Svetsstandardiseringen

Rapport

ISO/TC 44/SC 10/WG 5 zoom-möte 23 maj 2024

2. PWI 15614-1

Table 3 — Permitted maximum hardness values (HV 10)

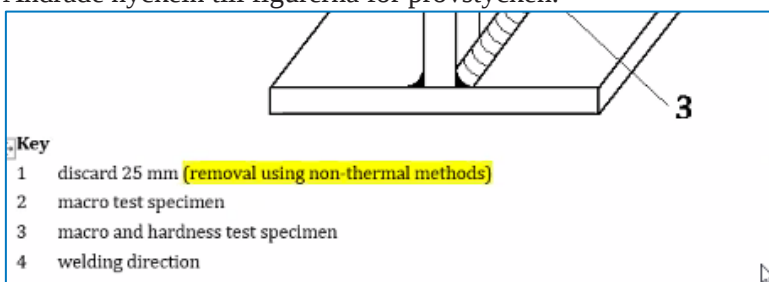
Diskuterade svensk kommentar att i fotnot e ange:

"to include material groups 6 (non-heat treated), 7, 10 and 11 and also delete "except for dissimilar joints between sub-group 1.1 and group 8"".

Godtogs inte helt. Hänvisning till avsnitt 7.4.5 i fotnoten e tabell 2, samt ändring av tabell 3, beslutades.

* Not required for parent materials: sub-group 1.1, groups 8 and 41 to 48 and dissimilar joints between these groups, except for dissimilar joints between sub-group 1.1 and group 8, see also 7.4.5 and Table 3.

The results from the hardness test shall meet the requirements given in Table 3. Requirements for groups 6 (non-heat treated), 7, and 10 and 11 and any dissimilar metal joints, shall be specified by an application standard or contract, prior to testing
